## CONTROLE DE FONCTIONNEMENT

### RAPPORT DE VISITE SUR LE SYSTEME D'ASSAINISSEMENT NON COLLECTIF COMMUNE DE SENAC

<b>N° dossier : 6984</b> <b>Nom de l'utilisateur : MARK</b> <b>Prénom : Jeremy</b> <b>Adresse de l'immeuble : 9 RTE DE MANSAN</b> <b>Commune : SENAC</b> <b>Section et n° parcelle(s) : ZC 0013</b> <b>Date de réalisation de l'assainissement : 2018</b>	<b>Propriétaire de l'immeuble :</b> <b>Nom du propriétaire : MARK</b> <b>Prénom : Jeremy</b> <b>Adresse : CHEZ ME BERGERET</b> <b>14 R DES BOURDALATS</b> <b>65140 SENAC</b>
---	---

Plan et localisation de l'installation (Ech.:1/200):

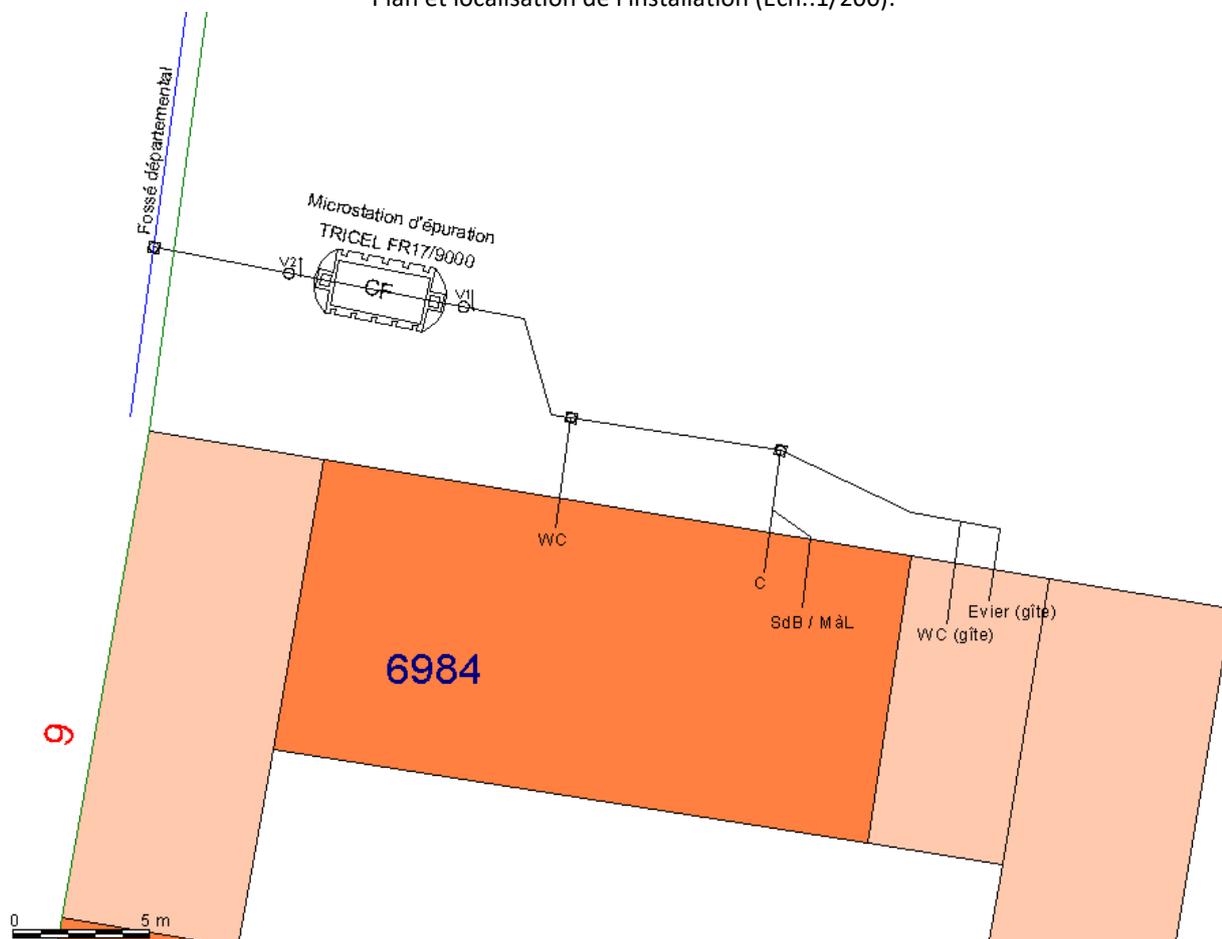
**Le dispositif est largement surdimensionné vis à vis de la capacité d'accueil de l'habitation.**

**Lors de la remise en marche du dispositif, il est conseillé de se rapprocher du fournisseur de la marque TRICEL afin d'optimiser au mieux le fonctionnement de l'installation selon les besoins.**
